Dossier N°14
Réponse à l'avis de la MRAE

PROJET EOLIEN
LES FERMES DE SEPTENVILLE

Mémoire en réponse à l'avis de la Mission
Régionale d'Autorité Environnementale
n°2019-4211

Commune de Rubempré (80)

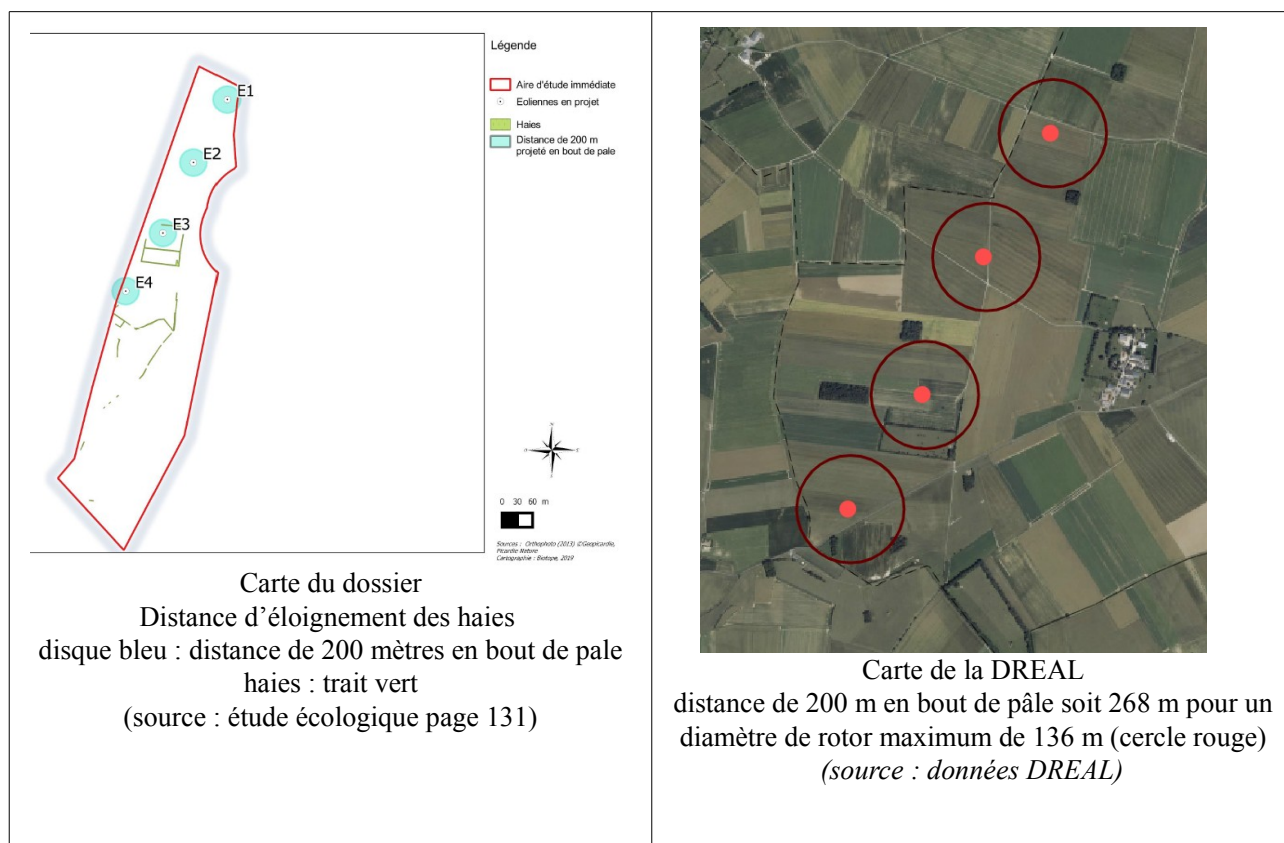
L'étude écologique indique que l'implantation des éoliennes respecte un éloignement de 200 mètres en bout de pale de ces haies, à l'exception d'une seule haie, identifiée comme présentant un caractère non fonctionnel du fait de sa plantation récente.

Or, la cartographie justifiant l'éloignement de 200 mètres (étude écologique page 131) est erronée. En effet, il apparaît sur la photo aérienne (cf. carte ci-dessous : cercles rouges) que les 2 éoliennes E3 et E4 sont respectivement situées à moins de 200 mètres d'une haie et d'une prairie bordée de haies et comprenant un plan d'eau artificiel, en contradiction avec l'accord international Eurobats qui préconise une distance minimale d'éloignement de 200 mètres entre les éoliennes et les secteurs présentant une diversité et/ou une activité chiroptérologique.

Cette distance est à respecter d'autant que l'étude écologique (page 88) relève un niveau d'activité forte pour la Pipistrelle commune au point P3, correspondant à une prairie bordée de haies et comprenant un plan d'eau artificiel située dans le périmètre de 200 mètres autour de l'éolienne E3.

- ➔ Conformément à l'article R122-5 du code de l'environnement, le principe de proportionnalité de l'étude d'impact s'applique à toutes les étapes dont la définition des mesures. La recommandation de la DREAL Hauts de France, de la SFPEM et Eurobats d'éloignement de 200 m doit être prise en compte autant que possible et surtout adaptée au cas par cas selon le contexte écologique local. Les inventaires de terrain présentent justement l'intérêt d'avoir une connaissance précise de la population, du niveau d'activité et du comportement des chiroptères sur un site de projet. L'implantation des éoliennes est ensuite rendue possible par la prise en compte de ces enjeux réels et lors de l'évaluation des impacts.

- ➔ Rappelons que l'implantation des éoliennes ne doit pas se conformer uniquement aux contraintes écologiques mais à un ensemble de contraintes (paysagère, technique, foncières...). Il n'est pas pertinent de conditionner l'implantation d'une éolienne uniquement à sa distance aux haies ou prairies.

➔ Comme nous l'évoquons au point n°4 du présent document, la préconisation Eurobats d'éloignement des éoliennes à plus de 200 m de toute structure végétale n'est pas à appliquer de manière systématique. Une analyse au cas par cas doit être réalisée. L'expertise écologique a analysé l'ensemble des structures boisées les plus proches du projet et une nouvelle étude spécifique sur les haies les plus proches a été ajoutée au dossier.
Cf. Volume 6b - Etude écologique : IV.2. Précisions relatives aux haies et à leur fonctionnalité, pages 69 à 80.

d'activité, le nombre de contact décline très fortement après 50 m – données Ouest Am' protocole lisière ». Les suivis réalisés en 2020 au droit des éoliennes E3 et E4 aux premières lisières ont confirmés ces résultats. L'activité observée reste faible à toutes les périodes au droit des éoliennes E3 et E4, tandis que l'activité aux lisières est modérée à forte avec 4 à 20 fois plus de contacts selon les nuits d'écoute par rapport à l'emplacement des éoliennes.
